PRÉFET DE LA RÉGION D'ÎLE-DE-FRANCE

Carrière de Guerville-Mézières sur Seine

Objet : dossier complété du 5 octobre 2015

RAPPORT DE L'INSPECTION DES INSTALLATIONS CLASSEES

Coupe en travers de la falaise et de la plate-forme de lancement

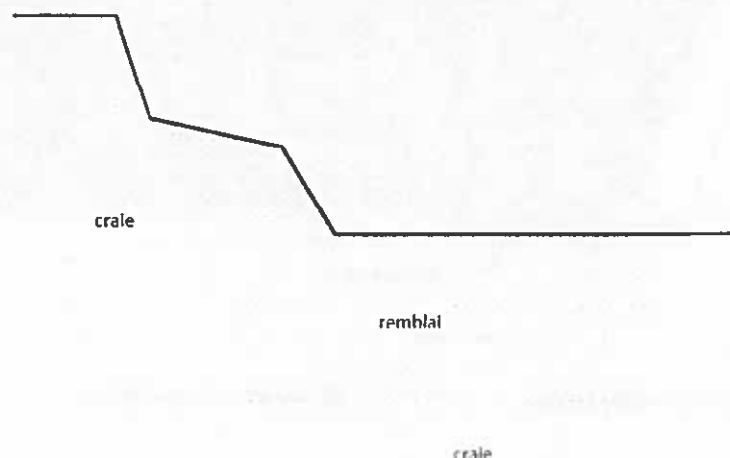
- le dossier ne précise pas la stabilité de la banquette formée successivement par le front de taille de 15 mètres de haut minimum et en certains endroits jusqu'à 40 mètres, l'espace de banquette défrichée de 14 mètres et le talus de déblai de la plate-forme de lancement; la banquette ainsi créée est donc soumise à la fois à la poussée du front de taille situé au-dessus et à la décompression du déblai en dessous,

Concernant le risque de surcharge par les blocs et pierres éboulés

Le front de taille surplombant la plate-forme peut occasionner une surcharge par une accumulation des blocs et pierres éboulés. Néanmoins, les blocs et pierres susceptibles de se détacher sont de taille limitée et ne sont donc pas de nature à modifier les conditions de stabilité des pentes de la plate-forme de lancement.

Concernant le risque de surcharge du front de taille sur les installations de chantier

La falaise de craie se poursuit en profondeur, sous la cote des remblais de la future plate-forme de lancement, comme l'illustre la figure ci-dessous. Elle ne s'appuie pas sur la couche d'argile en remblai. Ainsi, il n'existe pas de risque de surcharge du front de taille sur la plate-forme de lancement.

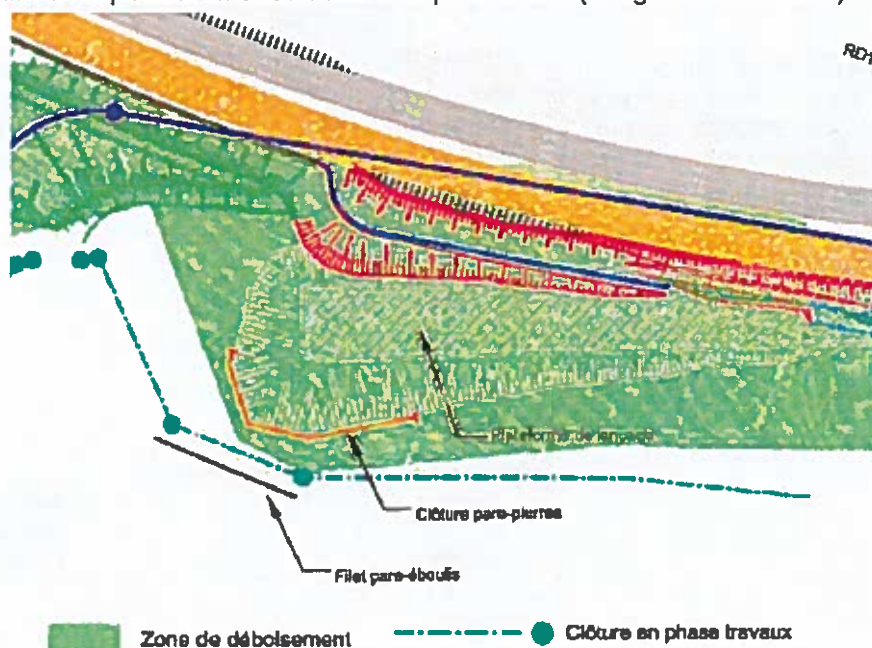
- le dossier ne précise pas clairement l'impact du défrichement en termes :
 - de stabilité des terrains et de son éventuelle répercussion sur la stabilité de front de taille,
 - de la capacité des terrains défrichés à recevoir des effondrements rocheux sans impacter leur stabilité et defacto la stabilité du remblai de l'assise de la future plate-forme,
 - d'éventuels détachements dynamiques du front rocheux en raison de la non limitation de la propagation par le couvert forestier disparu,
 - d'estimation chiffrée de la propagation des différents éléments décimétriques, métriques ou d'écaillés actuellement estimée à une vingtaine de mètres en présence de végétation,
 - de limitation des émissions de poussières en cas de détachements d'éléments du front, la craie pouvant être un matériau pulvérulent,

En phase travaux au niveau de la plateforme de lancement - Risques générés par le front de taille sur les installations de chantier :

La plateforme de lancement constitue l'aménagement le plus proche du pied de front de taille puisque la crête du talus de la plateforme est située, dans sa partie la plus proche, à 14 m du pied de front de taille.

Le front de taille dans ce secteur est d'environ 15 m de hauteur, la plateforme de lancement est concernée par le risque de chute et de propagation des pierres et blocs.

Ainsi la distance de sécurité de 17 m pour un front de taille jusqu'à 20 m de hauteur retenue pour la carrière de Guerville dans l'arrêté préfectoral des servitudes d'utilité publique n°06-073 DDD du 9 août 2006, n'est pas respectée c'est pourquoi des mesures de sécurité supplémentaires doivent être mises en place.

Dans le cadre d'une approche sécuritaire et pour inclure les phénomènes de propagation de blocs, la distance à respecter en phase travaux entre le front de taille et la première activité/circulation est fixée à deux fois la hauteur de front résiduel de craie. La largeur de cette zone (2X15m) sera donc plus du double de la distance de sécurité (17 m). Une clôture temporaire sera mise en place au niveau de cette limite pendant la phase chantier afin d'empêcher la circulation des personnes (cf figure ci-dessous).

Sur les secteurs où la distance de deux fois la hauteur de front résiduel de craie ne peut être respectée, les mesures suivantes de maîtrise des risques complémentaires sont mises en place pendant la période de chantier de 2016 et 2019 :

- Un filet pare-éboulis constitué d'une couverture grillagée anti-épannage avec fixation en crête de front de taille et lestage en pied sera mis en place. Cette technique présente l'avantage de contenir à l'intérieur du grillage les blocs et écaillés susceptibles de s'effondrer. Ceux-ci constitueront un tas d'éboulis au pied du front qui confinerà le pied résiduel du front de taille. Cette technique contient mais n'interdit pas la chute de blocs et écaillés.

- La plateforme de lancement, ainsi que toute activité potentielle située à moins de 30 m des fronts de taille fera l'objet d'une protection par la mise en place d'un écran pare-pierre en limite de la zone de chantier. En effet, 30 m est la valeur maximale de propagation des blocs observés.

Ces deux dispositifs seront mis en place sur le linéaire de falaise le plus proche de la plateforme de lancement, sur environ 50 m. Ils garantiront tout risque de propagation de chutes de pierres.

Ces systèmes de protection sont localisés sur la précédente figure.

Plan des servitudes et des dispositions constructives de protection en phase chantier

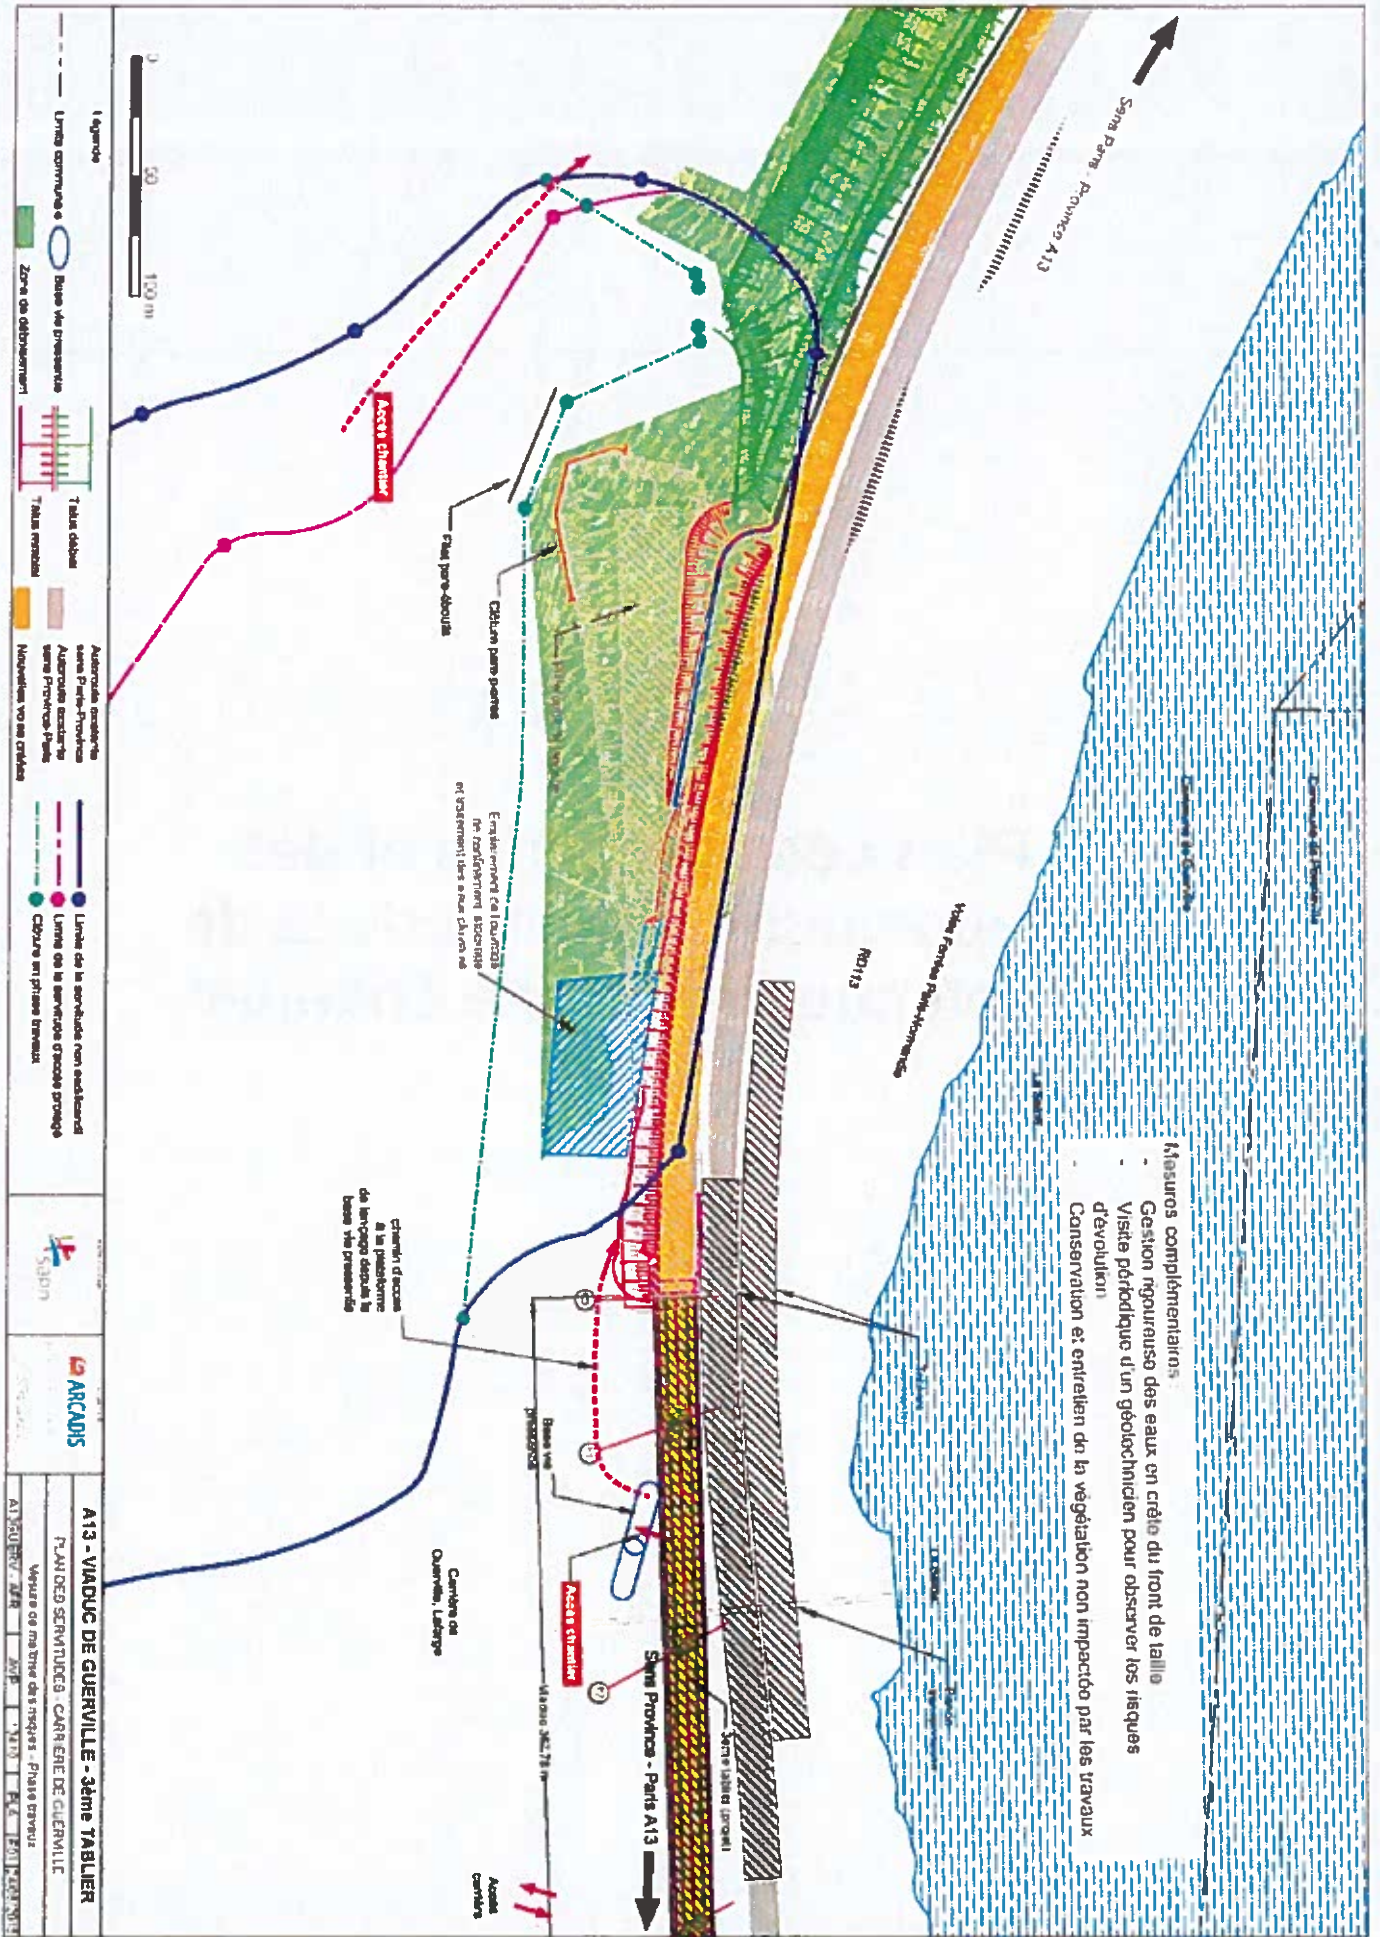
- sont inchangés en phase chantier lors de laquelle des mesures constructives de protection sont mises en place pour diminuer les risques identifiés pour les intervenants,
- sont modifiés en phase post-chantier ou phase d'exploitation du 3ème tablier uniquement pour la zone d'accès protégée (ZAP), le périmètre actuel de la zone non aedificandi (ZNA) n'étant pas modifié ce qui a pour effet de faire perdurer l'inconstructibilité au sein de la ZNA au sens de l'article L111-1-2 du code de l'urbanisme et de permettre dans le cas de la diminution du périmètre de la ZAP, d'intervenir sur les ouvrages actuels et futurs de l'autoroute A13 pour tout ce qui concerne la maintenance ou la surveillance,

- Mesures complémentaires
- Gestion rigoureuse des eaux en crête du front de taille
 - Visite périodique d'un géotechnicien pour observer les risques d'évolution
 - Conservation et entretien de la végétation non impactée par les travaux
